Quesito n. 1 pervenuto il 31.03.2015

La scrivente Società interessata alla partecipazione alla gara "procedura aperta sopra soglia per l'affidamento dell'appalto misto (forniture e lavori con prevalenza di forniture) per la fornitura ed installazione dei sistemi di prelievo, trasformazione, produzione, trasmissione e distribuzione dell'energia elettrica a media e bassa tensione delle bocche di Lido, Malamocco e Chioggia, relativo sistema di controllo PMS centralizzato nella bocca di Lido e contestuale fornitura ed installazione dell'estensione del sistema di controllo PMS alla sala dell'Arsenale di Venezia" Bando 2015/S 044-075853, Codice Unico Progetto (CUP) D51B02000050AC1, con la

Figura 105 – LSC2B

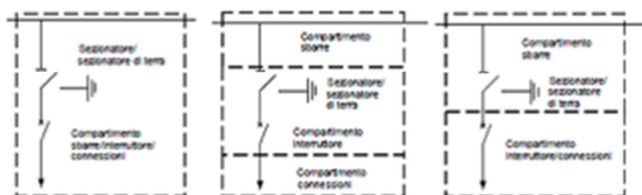
Le specifiche tecniche "quadri MT di tipo blindato in gas SF6" richiedono la classe LSC2B; per soddisfare tale richiesta in accordo alla Normativa vigente (CEI EN 62271-200: 2013-07), come dal testo della Norma sotto riportato, nel caso di GIS (esempio Figura 105) è necessaria la compartimentazione completa dell'unità funzionale in essa indicato ed in particolare deve essere compartimentato separatamente il comparto connessioni da quello interruttore.

Si richiede la Stazione Appaltante di chiarire se il mancato rispetto di questa prescrizione (ad esempio in caso di proposta basata su GIS MT standard di Distribuzione con compartimentazioni di classe LSC2 o LSC2A) sia causa di esclusione /non accettazione della stessa.

- 5) LSC2B (Fig. 105): per progetti di apparecchi di manovra principali non estraibili. È simile all'esempio 4, ma in aggiunta nel compartimento connessioni sono forniti un secondo sezionatore ed un secondo sezionatore di terra; c'è una compartimentazione completa tra il compartimento interruttori ed il compartimento connessioni. Ciò permette al compartimento interruttore di essere aperto sia con il compartimento sbarre che con il compartimento connessioni attivi.

3. Il mancato rispetto della suddetta prescrizione non sarà causa di esclusione dalla gara. Dovrà essere in ogni caso rispettata la normativa vigente.
